Kaupunginosa <b>Nokia</b>	Kortteli <b>27</b>	Tontti <b>2</b>	Viranomaisen arkiointimerkintöjä varten
Rakennustoimenpide <b>UUDISKOHDE</b>	Pääpiirustus <b>PÄÄPIIRUSTUS</b>		Juoks.n:o
Rakennuskohde <b>As Oy Nokian Viikin Puisto Valborginkatu 3 37100 Nokia</b>	Pääpiirustuksen sisältö <b>POHJAPIIRROKSET, TALO C 1. ja 2. Krs</b>		Mittakaava <b>1:100</b> Rakennusosa
 <b>EKMAN ARKKITEHDIT OY</b> Hämeentie 23 A, 00200 TAMPERE (03) 223 7740, fax (03) 223 7365 info@veark.fi etunimi.sukunimi@veark.fi			Työlaji
Päivämäärä <b>7.3.2018</b> Aluekirjoitus Sami Ekman RA			Muutos <b>404</b> <b>ARK 004</b>

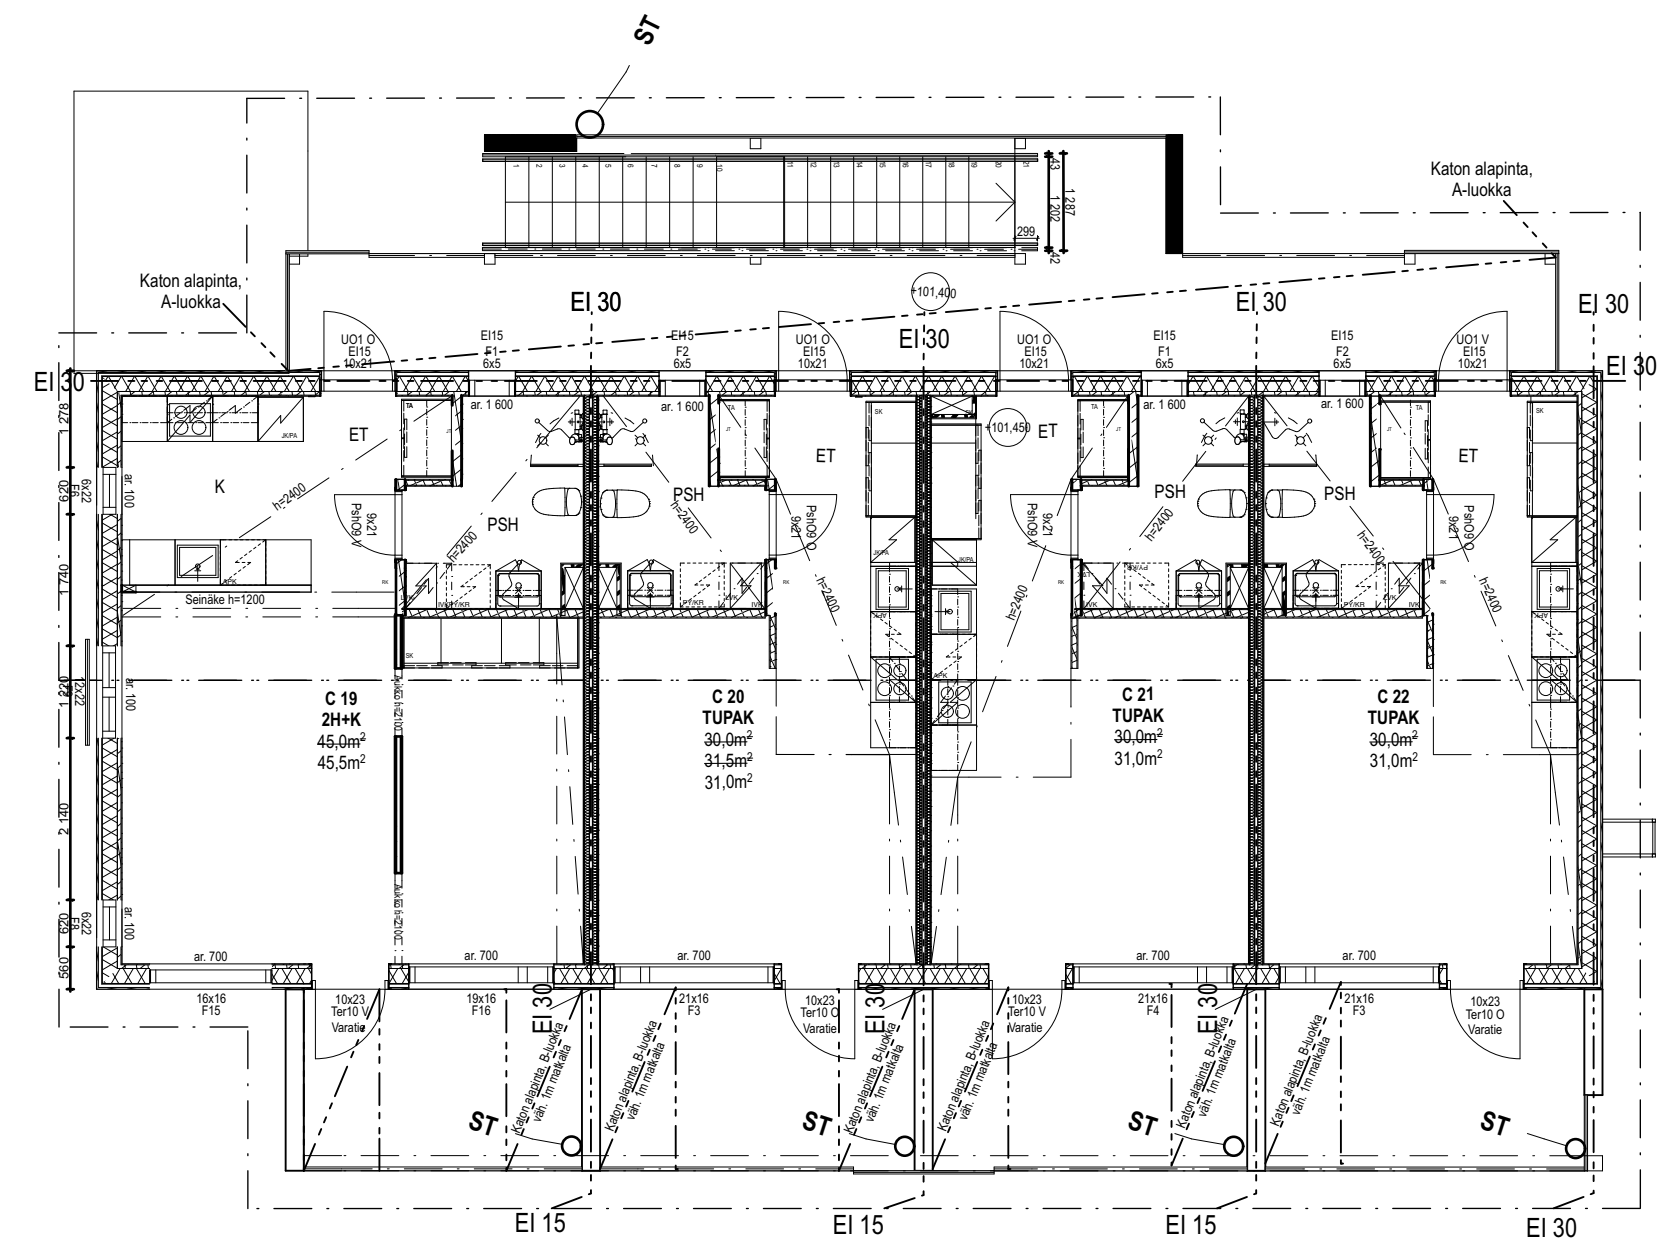
- RAKENNUSAIKAISET MUUTOKSET:**
- F 10.10.2019 Keittiösaarekkeen seinä muutettu 1200 mm korkeaksi, MH:n ja OH:n välinen aukko 2300-->2100
  - E 26.9.2019 Vesikaton pääty- ja sivuräystävät pidennetty 500 mm:n
  - D 17.9.2019 Terrasin etukaileet poistettu, 2 krs parvekekattojen palo-osastointi muutettu B-luokkaan 45,5 m2 asunnon:
    - keittiön saarekkeen päätäyn lisätty hormi käyttövesiputkia varten.
    - eteisen alakatto jätetty pesuhuoneen seinän tasoon ( kantava paikka)
  - C 17.6.2019 Seinärakenteita muutettu puurakenteiseksi (päädyt 1 krs ja huoneistorväliset seinät ja kantavia vs lisätty)
  - B 18.12.2018 Seinärakenteita muutettu, huoneistoaloja muuttunut, hormien paikat määrätty.
  - A 12.4.2018 Osastoidun seinän ikkunoiden paloluokat lisätty
